ÚZEMNÍ PLÁN MĚSTA BRNA

Textová část Odůvodnění

Kapitola 19 Vyhodnocení připomínek

Svazek Pb15 *(bez osobních údajů)*

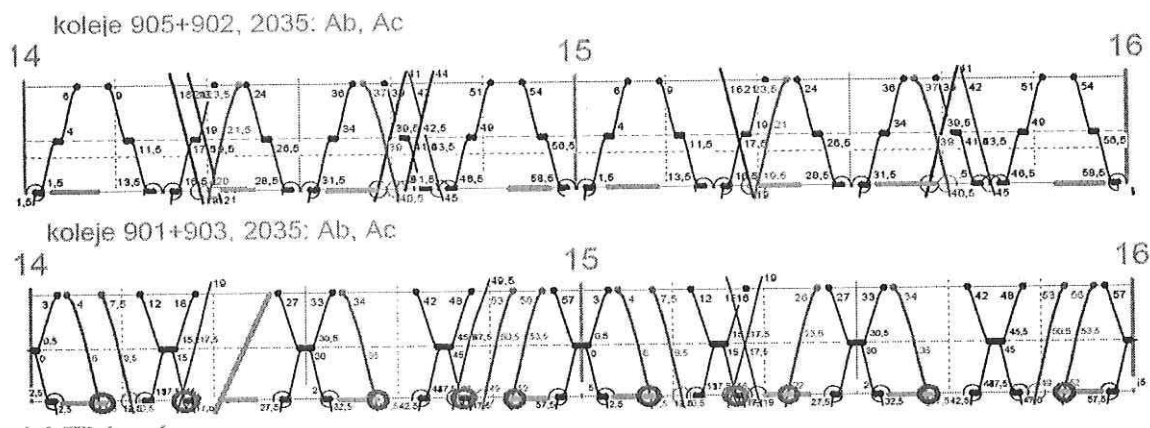
Zdůvodnění: Ve variantách A – Ac je pro jízdy vlaků z ŽST Maloměřice (po levé straně traťových kolejí ve směru jízdy) nutné v ŽST Brno-Židenice kolizně překřížit 2 traťové koleje pojížděné v opačném směru a zařadit se při volnosti příslušné traťové koleje do sledu vlaků – viz schema (modře vlaky v hlavním směru, oranžově nákladní vlak). Na každý vlak se jedná o **dobu obsazení zhlaví 4,5 min.** To znamená, že musí být po dobu min. 5,5 min volná traťová kolej č. 901c Brno hl.n. – Blansko i traťová kolej č. 902c Brno hl.n. – Tišnov a současně musí být volná traťová kolej č. 903c Blansko – Brno hl.n. a zajištěno zařazení do sledu vlaků dále z ŽST Brno hl.n. ve směru Modřice, **což bude v dopravní špičce kritické.**

Odjezd vlaku z ŽST Brno-Maloměřice není v modelovém GVD průkazně doložen. Z níže uvedeného našeho zázresu obsazení zhlaví ŽST Brno-Židenice do fragmentu modelového GVD (oranžové vodorovné čáry, červeně zakroužkované kolize) vyplývá **jediná teoretická volná trasa** v období 14 – 16 hod, a sice v čase 14:20 (oranžová trasa Brno-Židenice – Brno hl.n.). To je pro rozvoj nákladní dopravy zcela nedostatečné.

2) Kolizní jízdy obsluhy posvitavských vleček pravidelnými vlaky kategorie Mn z ŽST Brno-Maloměřice.

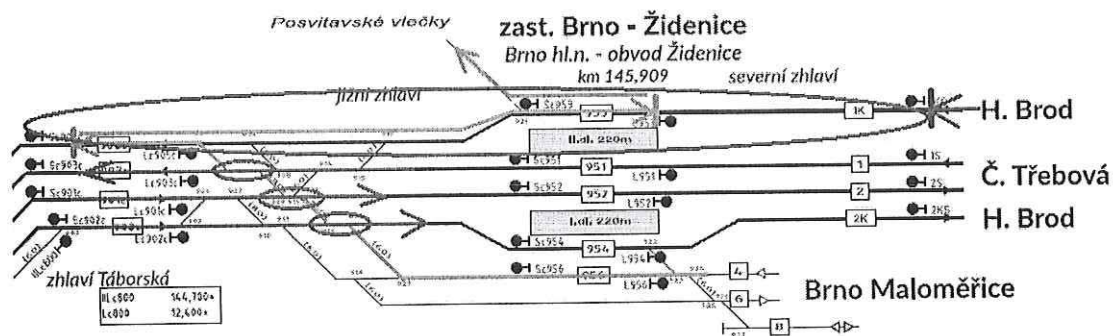
Zdůvodnění: Varianty A – Ac (společné nádraží u řeky) budou znamenat při obsluze vleček posvitavského areálu kolizní posunovou jízdu přes 4 traťové koleje na zhlaví ŽST Brno-Židenice a posunovou jízdu se dvěma úvratěmi na přilehlé traťové koleji k zaústění posvitavských vleček – viz schema (modře vlaky v hlavní směru, oranžově nákladní vlak). Vzhledem k nezabezpečení posunové jízdy pod dohledem vlakového zabezpečovače se bude jednat rovněž o bezpečnostní riziko. Mn vlak jezdí dle současného GVD ve směru na posvitavské vlečky v hodině 8-9 a zpět v hodině 9-10. Obsluha posvitavských vleček není v modelovém GVD řešená!

3) Omezující jízdy Mn vlaků ve směru Brno-Maloměřice – Brno-Chrlice – Sokolnice-Telnice a zpět.

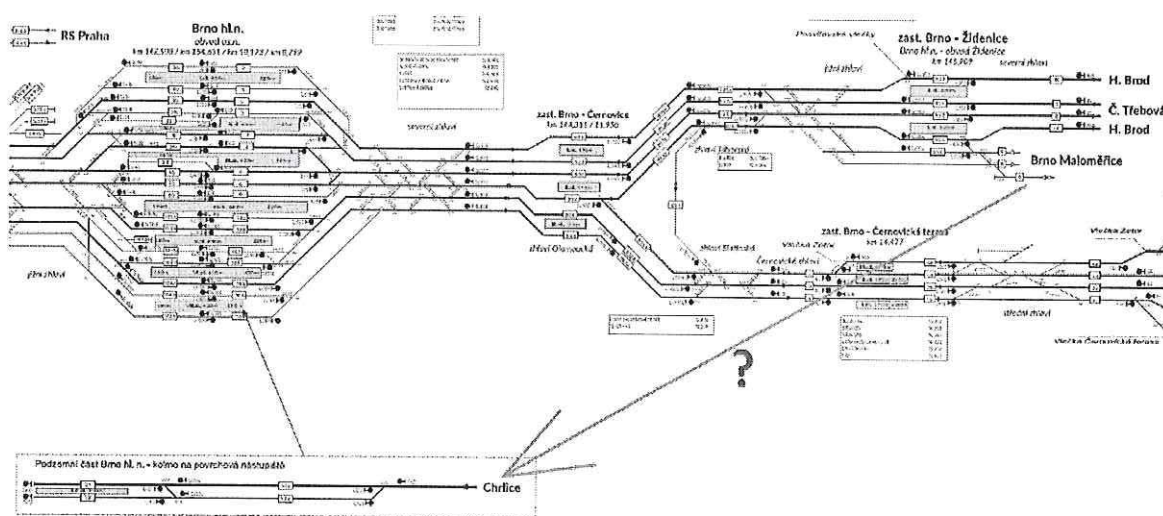
Zdůvodnění: Ve variantě Ac a Aa neexistuje propojení tratě směr Brno-Chrlice pro nákladní dopravu – viz schema. Odklon přes ŽST Holubice by znamenal navýšení km do ŽST Brno-Chrlice o cca. 30 km a do ŽST Sokolnice-Telnice o cca. 16 km, což bude mít vliv na zvýšení ceny a tím snížení konkurenceschopnosti přepravy po železnici oproti silnici.

Ve variantách A a Ab jízda vlaku znamená obsazení koleje osobního nádraží ŽST Brno hl.n. minimálně na několik desítek minut z důvodu úvrati vlaku a objetí HV.

4) Kolizní jízdy obsluhy Terminálu Brno, tj. přetah souprav vlaků a skupin vozů ze ŽST Brno-Maloměřice do Terminálu Brno.

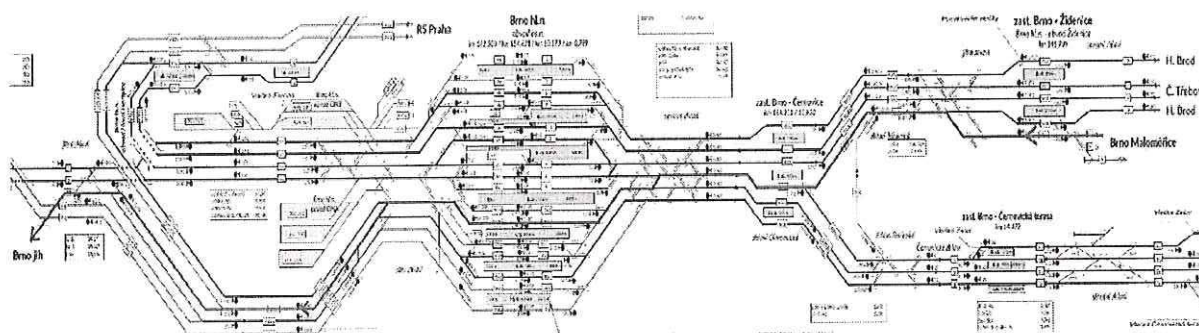
Zdůvodnění: Pro všechny varianty A představují jízdy vlaků (skupin vozů) kolizi s vlaky osobní dopravy, buď jízdou po traťové koleji v celém úseku Brno Židenice – Brno jih **proti správnému směru** – viz schema (zeleně bezkolizní jízda, červeně kolizní jízda), nebo dvě kolizní přejíždění zhlaví, a sice v ŽST Brno-Židenice kolizně překřížit 2 traťové koleje pojižděné v opačném směru a na severním zhlaví v ŽST Brno jih kolizně překřížit 1 traťovou kolej pojižděnou v opačném směru. V současném GVD probíhá obsluha Terminálu Brno zpravidla v době odpolední špičky. SP řeší příjezd na Terminál Brno pouze přímo bez zastavení v ŽST Brno-Maloměřice, přičemž v praxi bude zastavení (technická kontrola, odstup postrku – při využívání trati přes Havlíčkův Brod, přepřah) v ŽST Brno-Maloměřice i nadále využíváno.

polní nemocnice s parkem na ulici Červený kopec

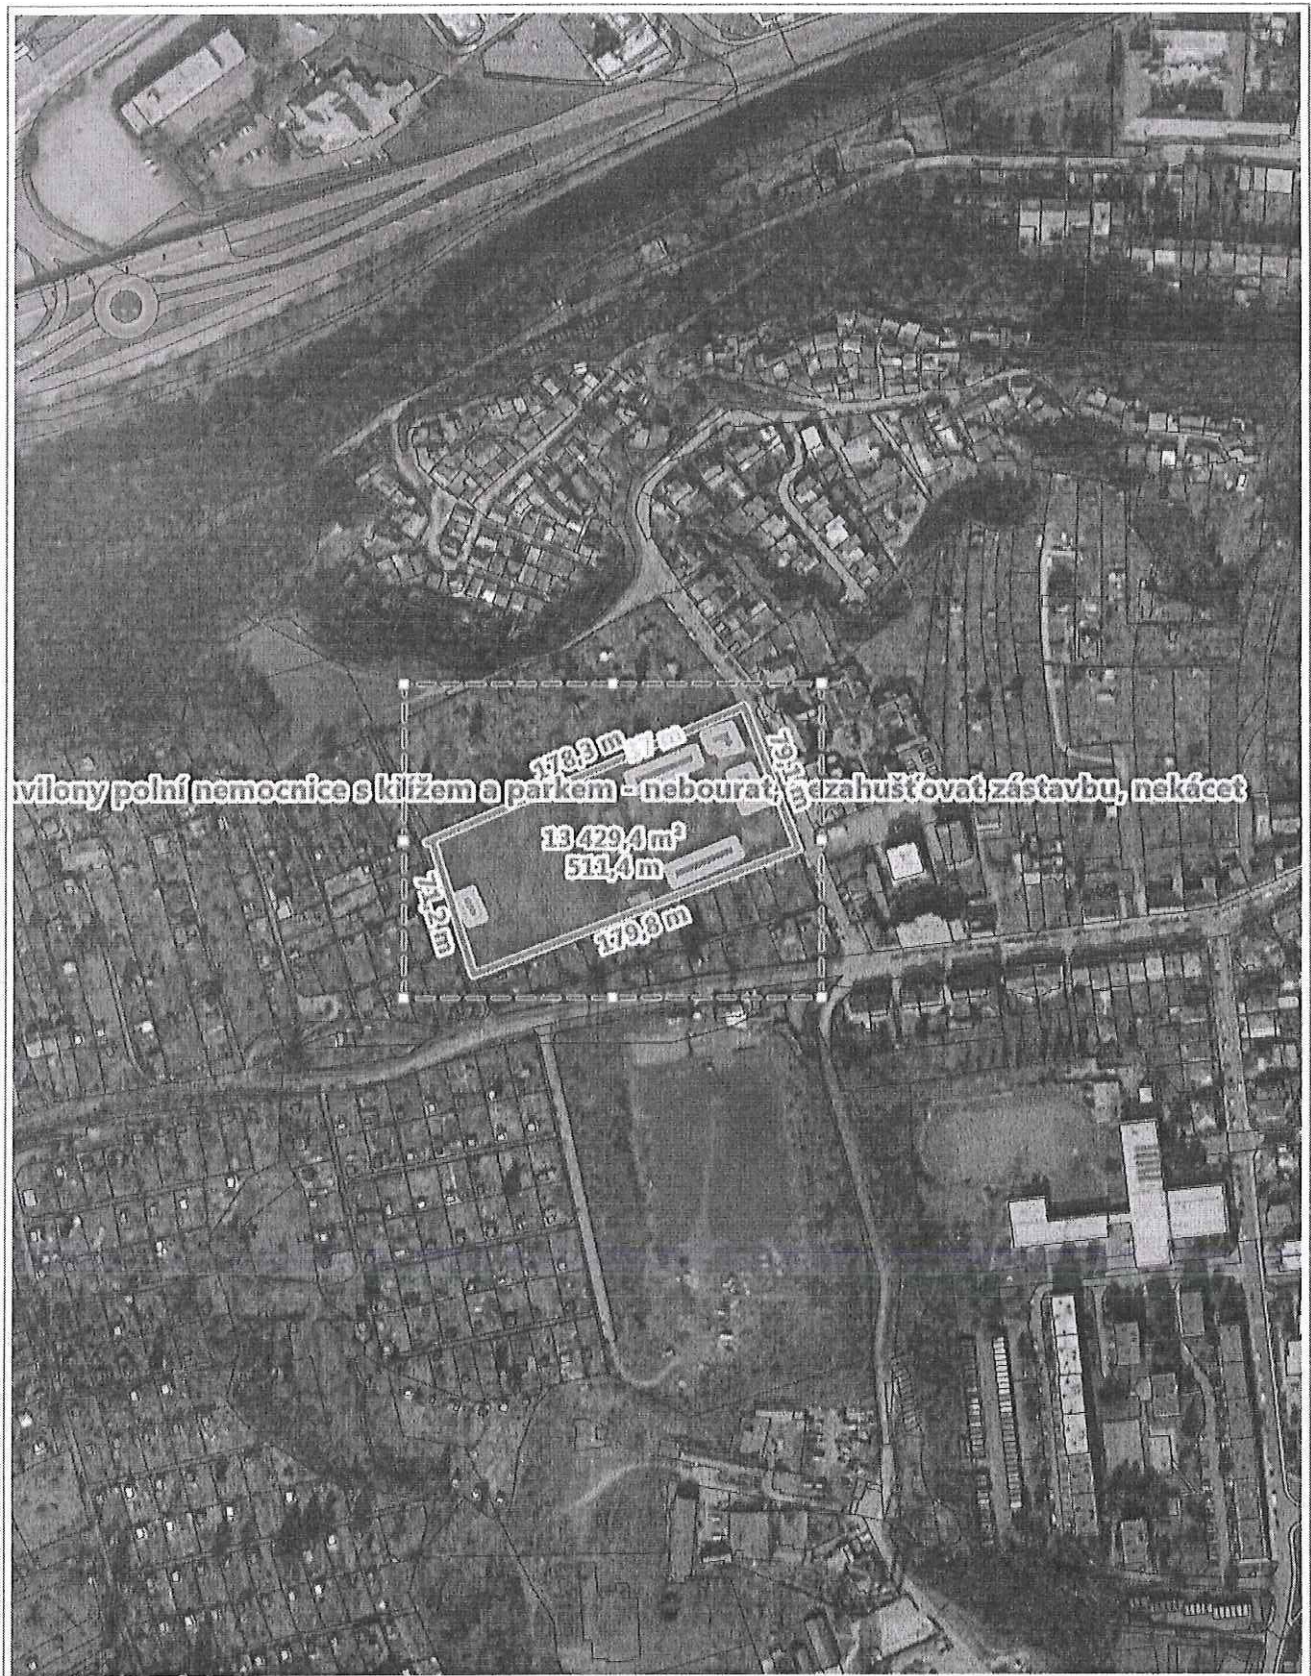
Začátkem jara letošního roku město plánovalo demolici čtyř z pěti pavilonů někdejší polní nemocnice na Červeném kopci (šestý pavilon sice příznivě sceluje areál, je ale mladší a má menší hodnotu). Uprostřed dvora, sevřeného jednotlivými pavilony, je kříž, který už se jednou musel z stěhovat, protože ve své původní poloze někomu překážel při nové výstavbě. Celek tvoří malebný park a má neskutečnou atmosféru, která jako jedno z mála míst v Brně dává ještě pocit přemístění se v čase do dob Rakousko-Uherska. Na místě zničeného parku a pavilonů má vyrůst zahuštěná zástavba. Se záměrem demolice nesouhlasím, lze připustit jen demolici mladšího pavilonu. Jeden z pavilonů, určených k demolici, byl před opuštěním areálu využíván jako skautská klubovna. Celek tak staví leccos v Brně na hlavu – likvidace parku, likvidace nebo opakované stěhování sakrální památky, demolice malebných historických památek, vyhánění mládeže z jejich klubovny... Jako detašované pracoviště Nemocnice milosrdných bratří šlo o rozporuplné místo, kde sice nepohybliví pacienti měli klid a sestřičky se chovaly vzorně, ale jinak uznávám, že počet lůžek na pokoji neodpovídal dnešním představám o nemocniční péči. Areál by ale bylo možné využít i k jiným účelům. Například jako výletní areál (pár kroků odtud je nádherný výhled na Brno, dostupný pro vozíčkáře) s kavárnou, letní restaurací, jako hostel nebo pobočku Domů dětí a mládeže, ateliéry pro výuku výtvarného umění a místo pro pořádání nejrůznějších kurzů, ev. přednášek a besed (lze přijet autem až k areálu, případně k jednotlivým pavilonům). Nové budovy lze stavět na kterékoli sousední parcele.

NAVRHOVANÁ ZMĚNA

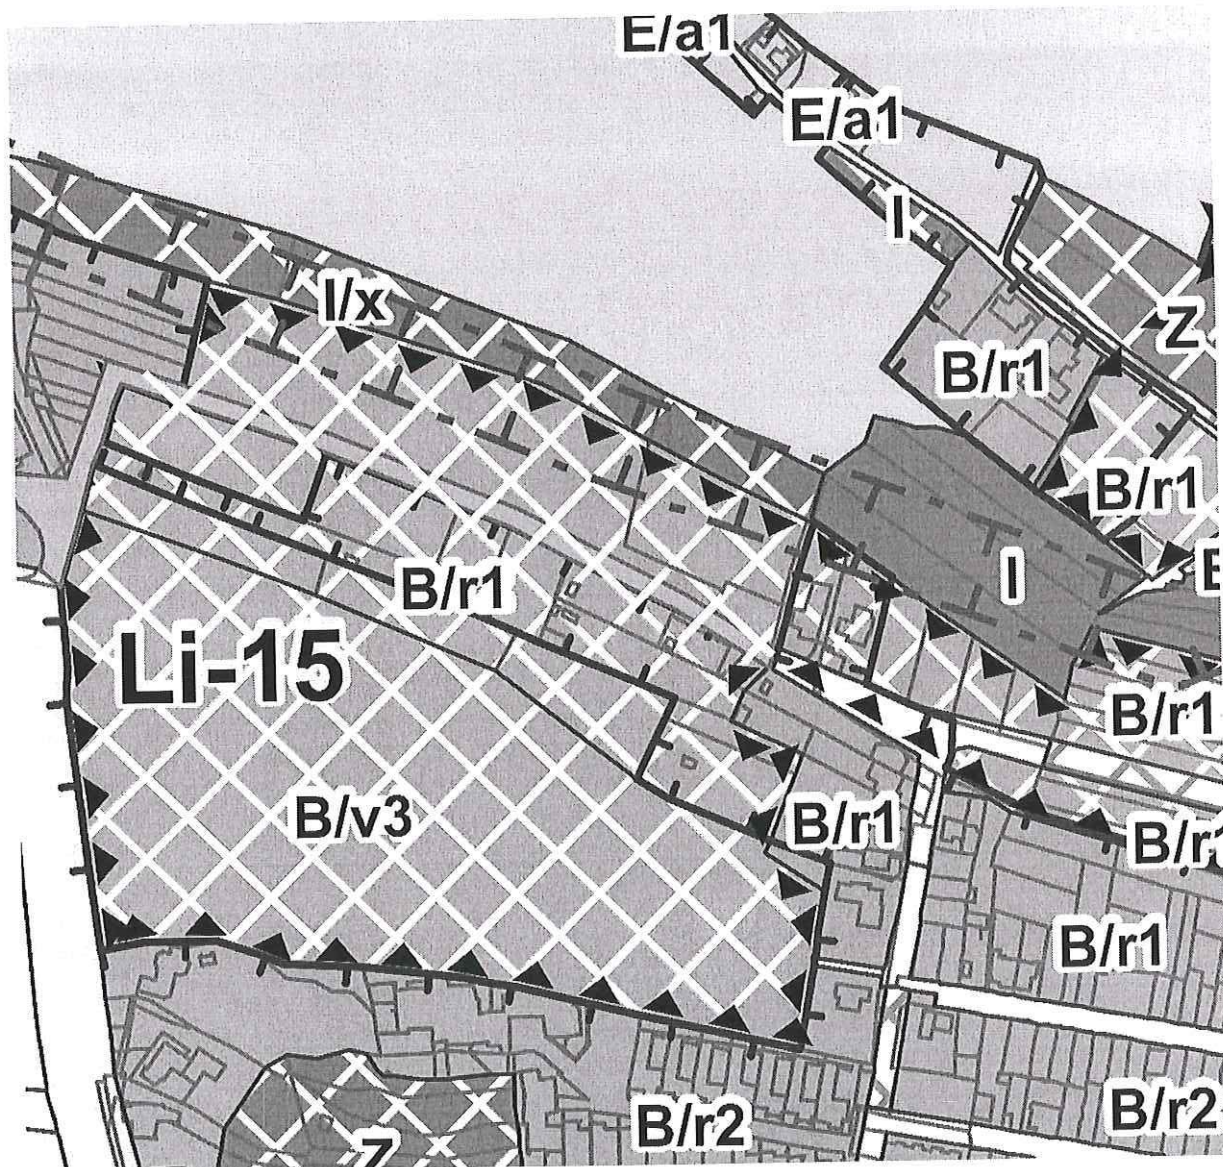
- Zcelení funkční plochy změn - zrušení dopravního propojení mezi ulicemi Novolíšeňská a Houbařská – identicky jako v současně platném Územním plánu
- Změna indexu výškové úrovně B/r2 v severní části plochy změn Li-15 na B/r1 – sjednocení výšky v celé lokalitě, rozvolnění zástavby směrem k lesu.
- Změna indexu výškové úrovně B/r2 ve východní části plochy změn Li-15 na B/r1 – sjednocení výšky v celé lokalitě, rozvolnění zástavby směrem k lesu.
- Změna indexu výškové úrovně B/v4 na B/v3 a doplnění dolní části lokality na B/r1
- Z karty lokality LI-15 vypustit požadavek na dopravní propojení ulic Novolíšeňská a Kubelíkova

R-2 Řečkovice Terezy Novákové:

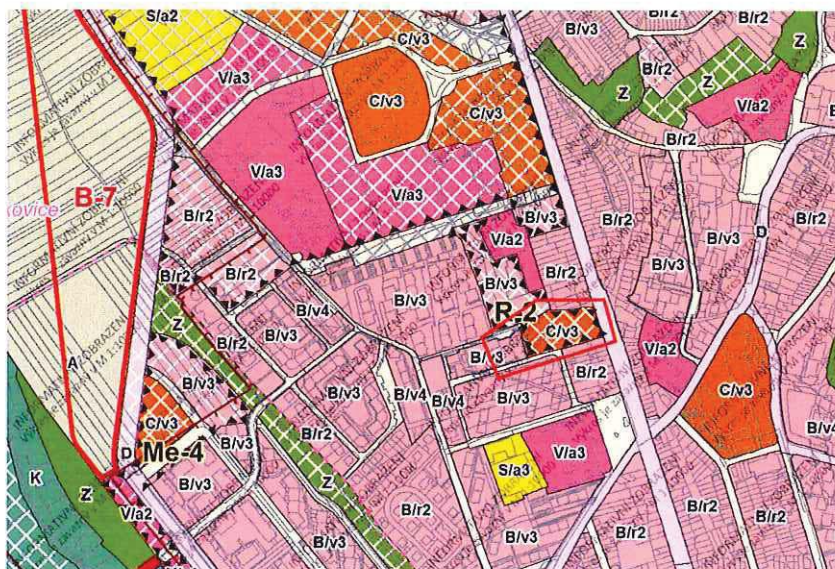
Návrhová plocha počítá se zastavěním volného místa na panelovém sídlišti Řečkovice. Sídlíště je díky svému malému plošnému rozsahu, relativně malému měřítku domů a podílu volných ozeleněných ploch bezesporu kvalitní obytnou lokalitou. Nevidíme důvod, proč by se mělo sídlíště dále zahušťovat, nicméně jsme ochotni souhlasit s doplněním zástavby v ploše vedle školky. Považujeme ale za nevhodné zastavovat volný zelený prostor, který je předmětem developerského záměru na výstavbu polyfunkčního domu. Myslíme si, že tímto by už došlo k přehustění lokality a zvýšení dopravní zátěže s ní spojené.

Le-4 Lesná Majdalenky sever:

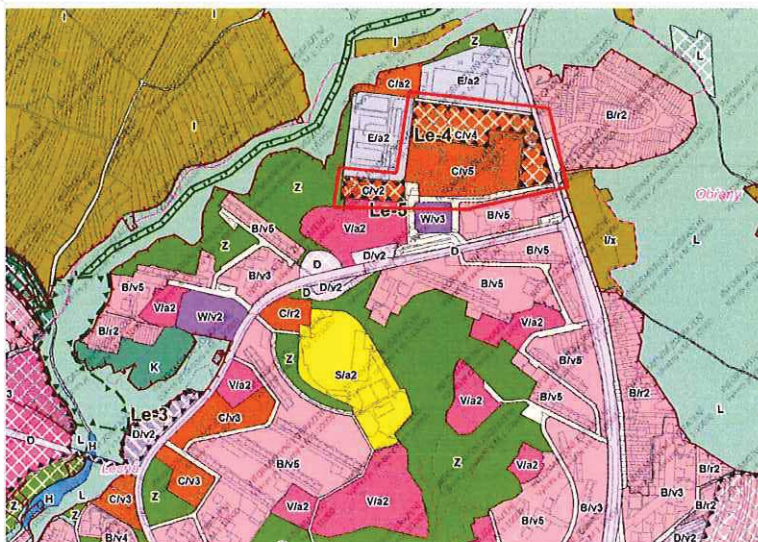
Sídlíště Lesná bylo postaveno dle kvalitního urbanistického konceptu z 60. let 20. století (inspirovaného myšlenkami bydlení v zeleni po Skandinávském vzoru) s ohledem na vyváženou skladbu jednotlivých urbanistických funkcí i přiměřenou kapacitu. V 90. letech 20. století byl tento koncept zásadně narušen, a to dalším navyšováním obytné kapacity – zejména při výstavbě obytných souborů Majdalenky – a rušením původních domů služeb s funkcí komerční i veřejné vybavenosti a jejich náhradou bytovými domy. Považujeme za velice nevhodné v těchto trendech pokračovat. Návrh plánuje další polyfunkční (ve skutečnosti v drtivé převaze obytnou) výstavbu v ploše výrobního areálu při ulici Dusíkova – bývalá sodovkárna Merito. Připomínáme, že vymezení ploch lehké výroby bylo rovněž součástí původního urbanistického konceptu. Jeho cílem bylo poskytnout pracovní příležitosti významné části obyvatel sídlíště, a tím snížit dopravní zátěž. Další navýšení obytných kapacit a pokračování v trendu mizení pracovních příležitostí povede ke zhoršení už tak napjaté dopravní situace v sídlíšti Lesná.
